**AVIS RELATIF À LA PROTECTION
CONTRE LES EVENTUELS EFFETS NOCIFS ET NUISANCES
PROVOQUÉS PAR LES RAYONNEMENTS NON IONISANTS
GÉNÉRÉS PAR DES ANTENNES ÉMETTRICES STATIONNAIRES**

Commune : ESTAIMPUIS - Exploitant : PROXIMUS

Référence exploitant : 56ETA_01

Rapport n° 1558 / 2025

Figure 1 : Vue en plan des lieux de séjour et des points de contrôle

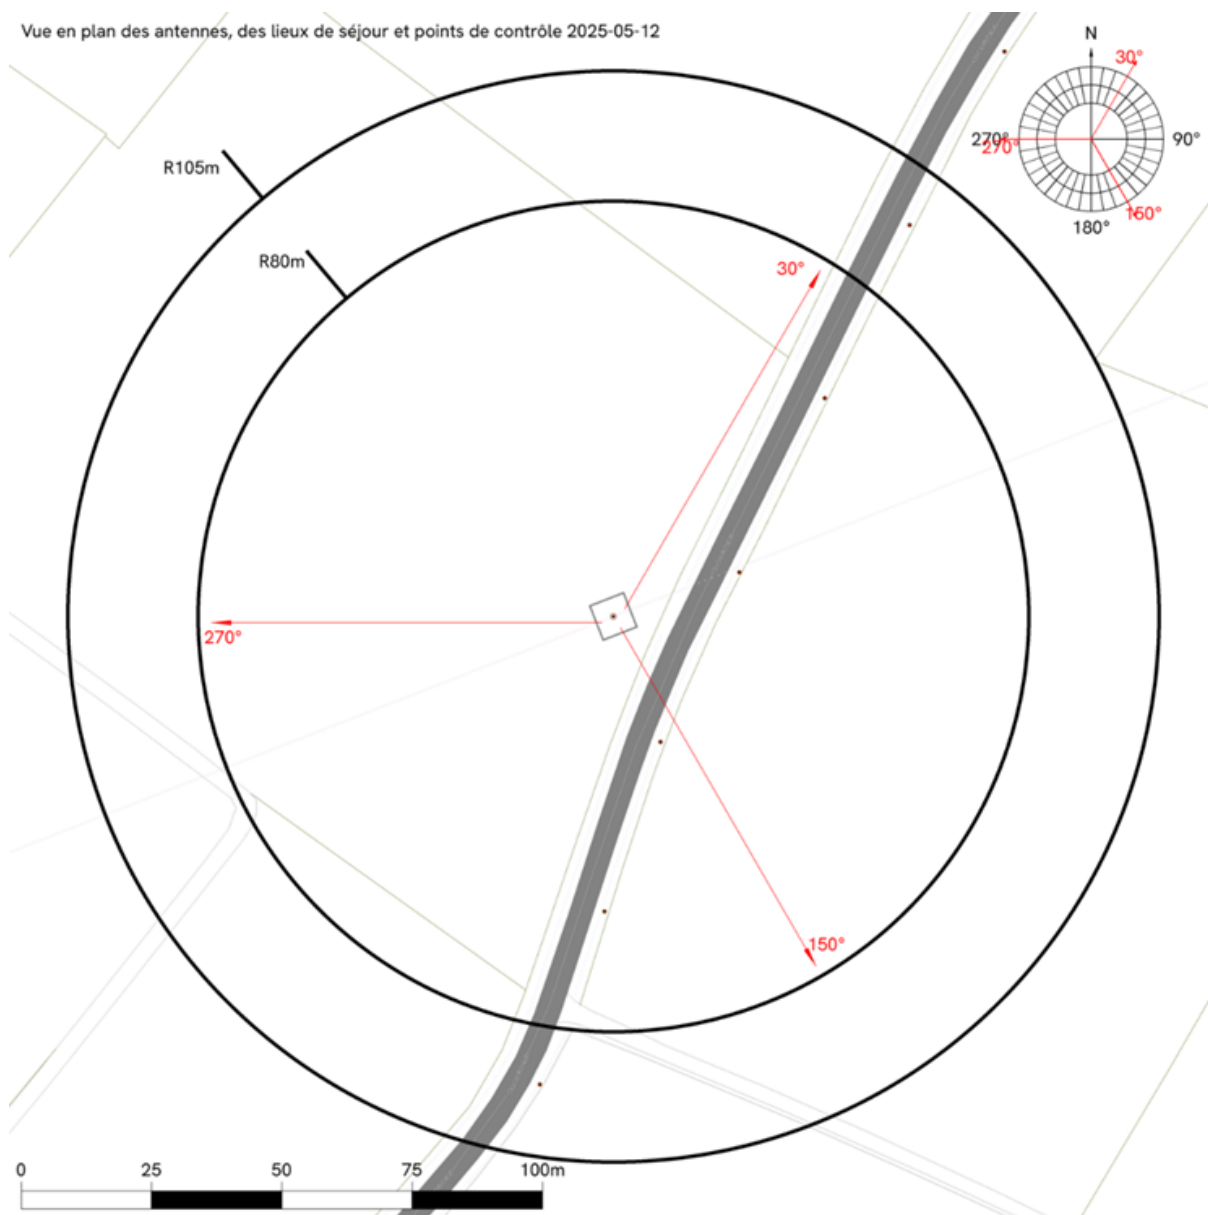
N° point de contrôle	LS	Atténuation (dB)	Indice d'exposition relatif à la limite par installation IE_i
Aucun lieu de séjour ne se trouve dans la zone où la limite d'immission pourrait être atteinte

En ce qui concerne les antennes de l'installation mentionnées dans le tableau 1, la distance maximale à laquelle la limite pourrait être atteinte, à l'extérieur, est égale à 94,3 m. S'il n'y a pas de LS à une distance inférieure, les antennes respectent forcément la limite d'immission.

Dans le cas des LS situés à l'intérieur des bâtiments, une atténuation d'obstacle est prise en compte et il en résulte que la distance maximale à laquelle la limite pourrait être atteinte se réduit à 67,5 m.

Figure 2 : Vue en plan des installations d’antennes dans un rayon de 300 mètres autour de l’installation faisant l’objet de la demande d’avis

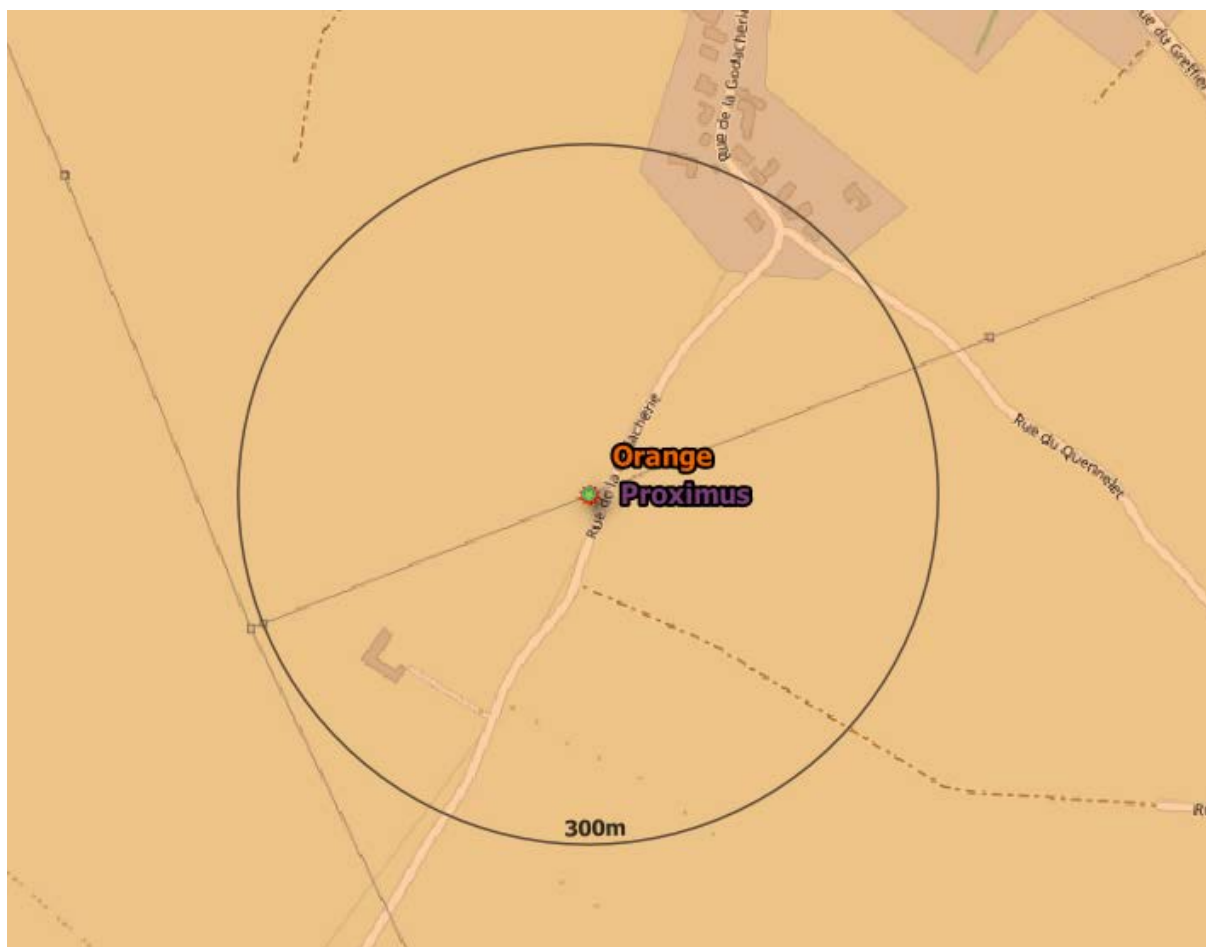
- il y a au plus 4 installations d'antennes émettrices stationnaires présentes dans la zone d'évaluation de 300 mètres de rayon représentée dans la figure 2, y inclus l'installation référencée dans le paragraphe 2 : la limite cumulative définie à l'article 4, §2 du décret est nécessairement respectée dans les lieux de séjour à l'intérieur de la zone d'évaluation de 300 mètres de rayon ;
- il y a exactement 5 installations d'antennes émettrices stationnaires présentes dans la zone d'évaluation de 300 mètres de rayon représentée dans la figure 2, y inclus l'installation référencée dans le paragraphe 2 et il existe, pour 3 ou 4 de ces installations, un avis attestant le respect de la limite abrogée de 3 V/m : la limite cumulative définie à l'article 4, §2 du décret

- c) dans tous les autres cas, il a été vérifié que la limite cumulative définie à l'article 4, §2 du décret n'est pas dépassée dans les lieux de séjour sur base du nombre d'installations localisées dans la zone d'évaluation de 300 mètres de rayon représentée dans la figure 2, de leur localisation ainsi que des données inscrites dans la figure 1 et au paragraphe 4 du présent avis et dans les avis attestant le respect de la limite par installation ou de la limite abrogée de 3 V/m relatifs aux autres installations reprises dans la figure 2.

Compte tenu des considérations ci-dessus, il apparaît que l'intensité du rayonnement électromagnétique généré, dans les lieux de séjour situés dans un rayon de 300 mètres autour de l'installation référencée dans le paragraphe 2, par l'ensemble des antennes émettrices stationnaires de l'ensemble des exploitants du même site d'antennes émettrices stationnaires respecte la limite fixée à l'article 4, § 2 du décret.
